## Høringssvar vedr. afgrænsning af miljøkonsekvensrapport for Vejlands Kvarter på Amager Fælled

Sagsnummer: 2019-0165700

**Vejlands Kvarter området på Amager Fælled - tværsnit af undergrund (forenklet)**

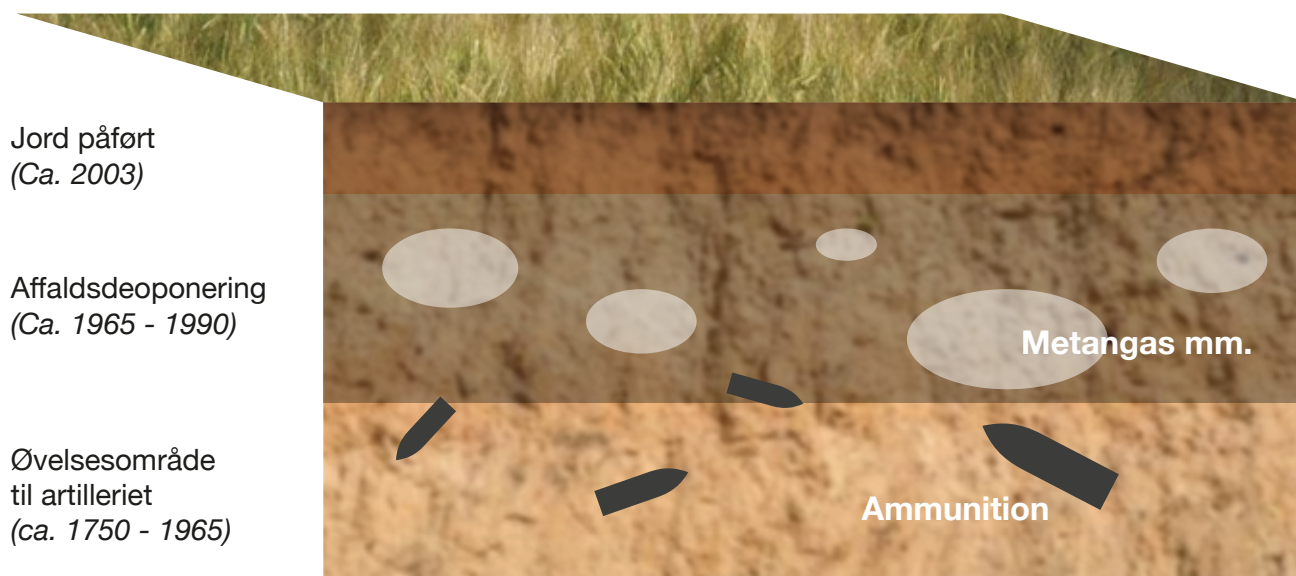
Er der blevet foretaget grundig ammunitionsrydning på det pågældende område inden deponeringen af affald startede, og findes der valid og troværdig dokumentation for udførelsen af dette?

Er man med andre ord sikker på, at der ikke findes ueksploderet ammunition nedenunder, eller i de samme lag, som affaldet ligger? Spørgsmålet handler altså ikke om der er foretaget overfladisk ammunitionsrydning, men om den er foretaget 5-10-15 meter nede i jorden?

I tilfælde af at der imod forventning, ikke er dokumentation for grundig ammunitionsrydning på og især under området, er der nogen garanti for, at kombinationen af evt. ueksploderet ammunition (granater etc.) og affaldsdeponeringens udvikling af metangas mm. ikke kommer til at udgøre en sikkerhedsrisiko i forbindelse med byggeriet, og senere for de kommende beboere?

Se evt. illustration for visuel fremstilling af problematikken.
